Modulo per la presentazione delle osservazioni per i piani/programmi/progetti sottoposti a procedimenti di valutazione ambientale di competenza statale

ID: Codice procedura (ID_VIP/ID_MATTM):10844

Impianto per la produzione di energia elettrica da fonte eolica, costituito da 6 aerogeneratori della potenza complessiva di 37,2 MW, un sistema di accumulo da 25 MW e relative opere connesse in località "Rempillo" nel comune di Pitigliano (GR).

TESTO DELLE OSSERVAZIONI

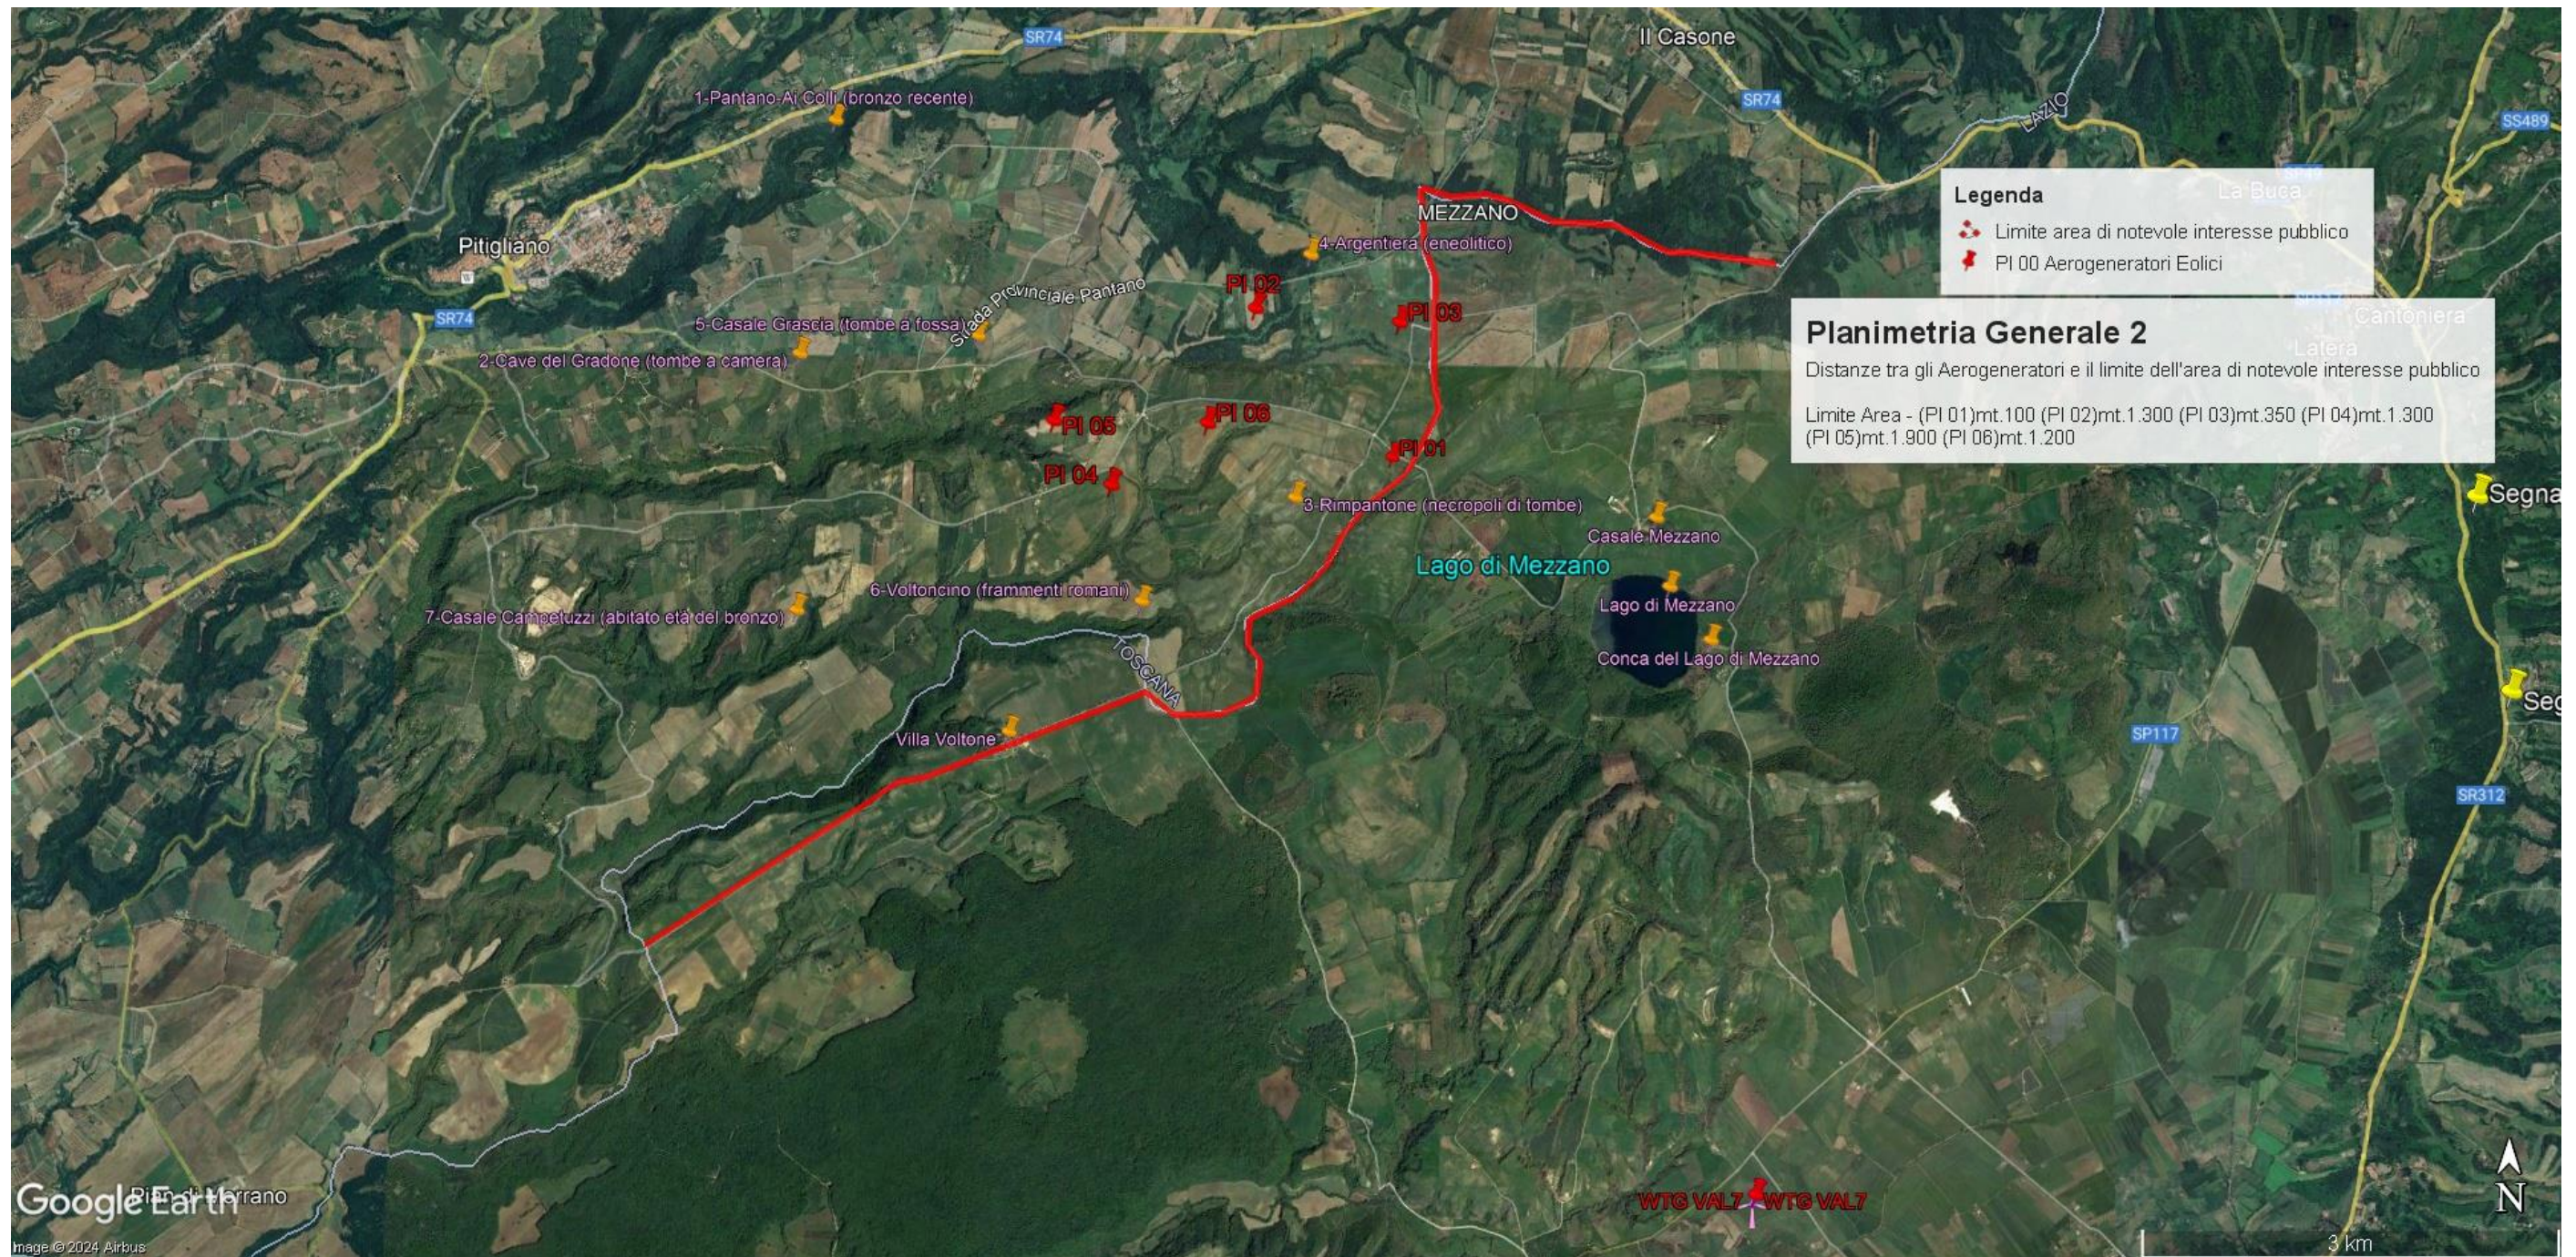
Tornando alla questione di legittimità, alla luce del combinato disposto dal "vincolo sul patrimonio paesaggistico (artt. 136 e ss. e 142 del decreto legislativo n. 42/2004 e ss.mm.ii.) e sui beni culturali" (artt. 10 e ss. del decreto legislativo n. 42/2004 e ss.mm.ii.) e dal comma 8 lettera c-quarter del D.Lgs 191/2021 e ss.mm.ii si evince che, ad oggi, le aree in cui sono previsti gli insediamenti dei sei aerogeneratori dell'impianto eolico denominato "Rempillo" non sono idonee perché ricadono tutte all'interno della fascia di rispetto dei **beni paesaggistici di notevole interesse pubblico denominati "Conca del Lago di Mezzano e territorio circostante" (D.M. 22.05.1976)** comprendente anche il **vincolo "Selva del Lamone" (D.M. 22.05.1984)** tutelati dall'**art. 136 del Codice del Beni Culturali e del Paesaggio** e in particolare un aerogeneratore (P01) è a 100 metri dal primo vincolo citato e gli altri cinque compresi in una distanza massima tra 1 km e 2 km (vedi immagine n. 1 dell'ALLEGATO). Nella fascia di rispetto dei 3 km anche la porzione di vincolo rappresentato dalla Selva del Lamone che gode di altre importanti tutele in quanto Riserva Naturale regionale (L. 394/91 e L.R. 29/97), Zona di Protezione speciale (ZPS) insieme ai Monti di Castro collegati tra loro da una Zona di Conservazione Speciale (ZSC), il sistema fluviale Fiume Fiora-Olpeta. La Selva del Lamone oltre il vincolo paesaggistico di notevole interesse pubblico che la rende area non idonea all'installazione degli impianti FER anche nelle sue fasce di rispetto dei 3 km, gode di un'altra tutela che ne rivela l'importanza di area di importanza internazionale per l'avifauna IBA (012) che viene collegata all'altra IBA (099) Lago di

In sintesi, visti l’art. 20 comma 8 lettera c) quater del D.Lgs n 199/2021 e le Linee guida nazionali appena citate, considerato l’enorme impatto dell’impianto eolico industriale denominato “Rempillo” sulla zona paesaggistica di notevole interesse pubblico ben individuata nelle immagini n.1 e n. 2 e sui Beni Culturali evidenziati nell’ immagine n. 3 dell’Allegato alle presenti Osservazioni, per la collocazione delle pale P04 e P05 direttamente all’interno del perimetro di un’area archeologica e per gli impatti anche sull’area intermedia e vasta dei pregiati territori laziali della Tuscia settentrionale e in particolare di quelli del pitiglianese ricco di emergenze agricole, naturalistiche, storiche e archeologiche del periodo etrusco ma non solo, si chiede che venga negata l’autorizzazione all’ insediamento dell’impianto eolico denominato “Rempillo”.

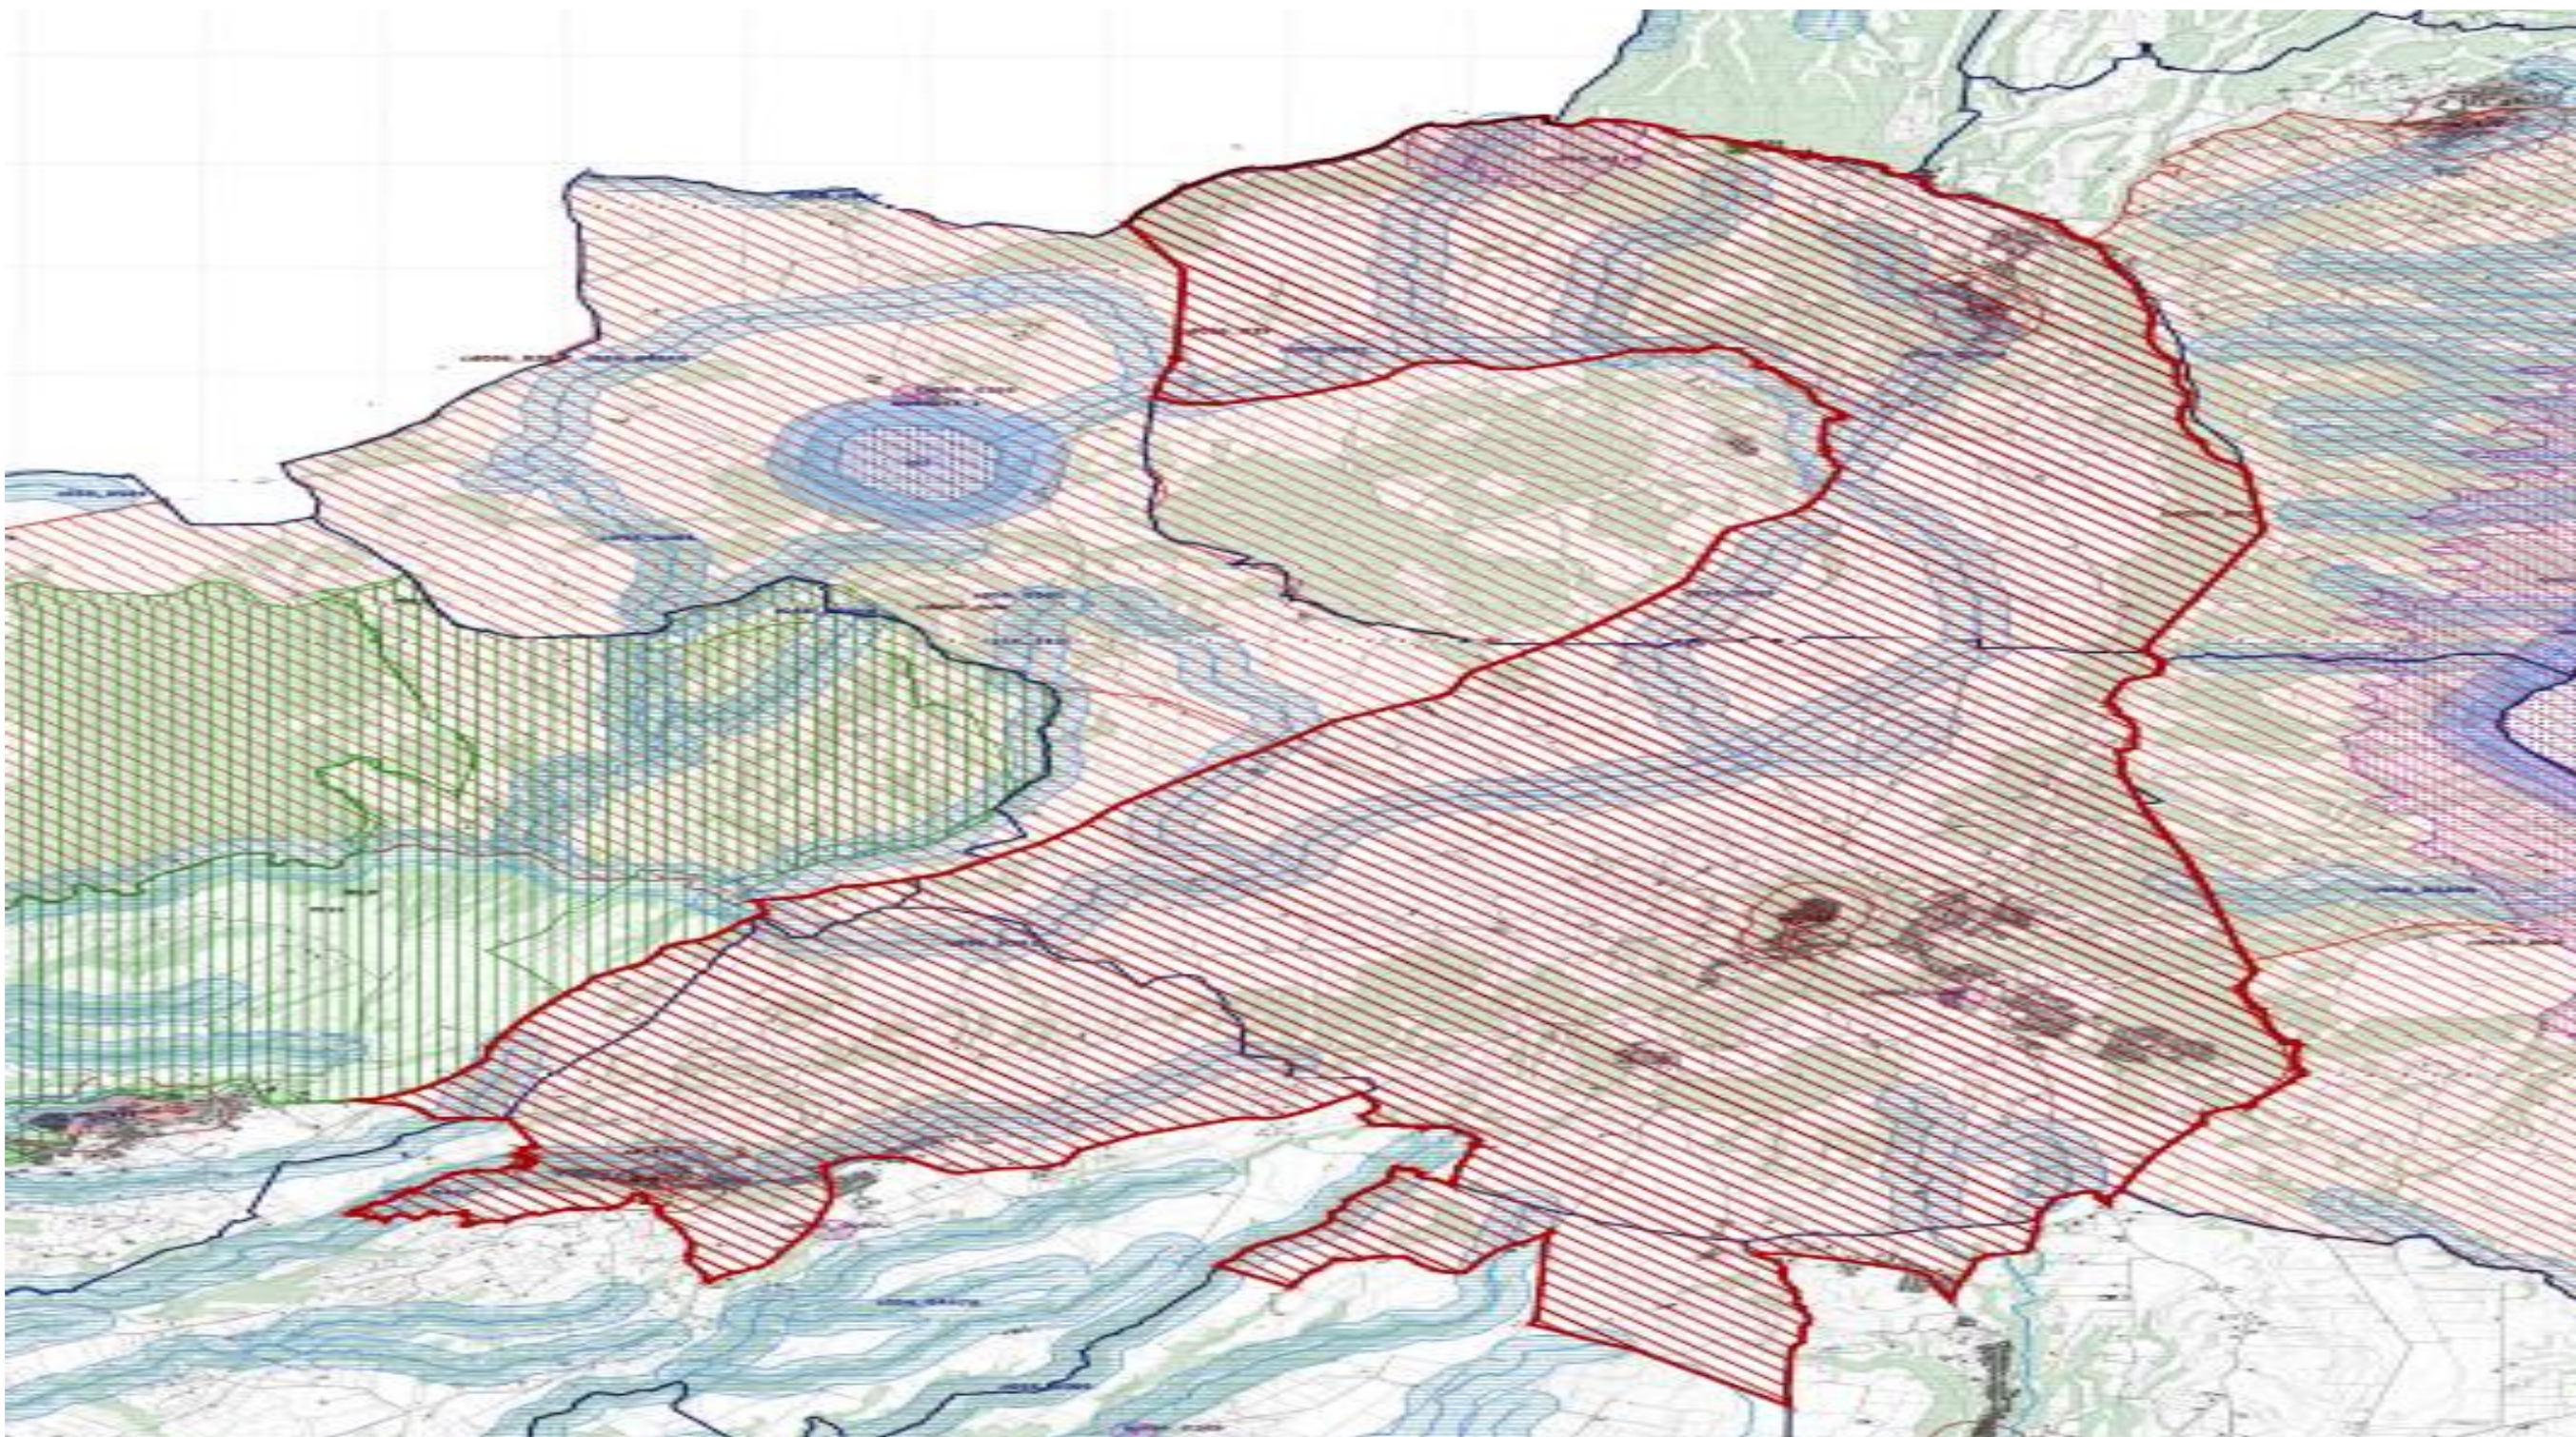
Bolsena attraverso la ZPS Caldera di Latera e la ZSC Lago di Mezzano che insieme sono compresi nel vincolo paesaggistico “ Conca Lago di Mezzano...” e verranno uniti dal nuovo vincolo paesaggistico “*Ambito paesaggistico, geologico e geomorfologico dell’orlo della caldera di Latera e delle sue pendici interessate dai centri eruttivi periferici*” (si veda a riguardo la proposta pubblicata sul sito del MIC in data 09/08/2023 e l’immagine n. 2 dell’ ALLEGATO) all’area di notevole interesse pubblico “ Conca del lago di Bolsena” (D.M. 24.10.1960). Praticamente una vasta zona che per interesse paesaggistico e naturalistico oltre che storico, archeologico e identitario rappresenta un unicum nel panorama nazionale.
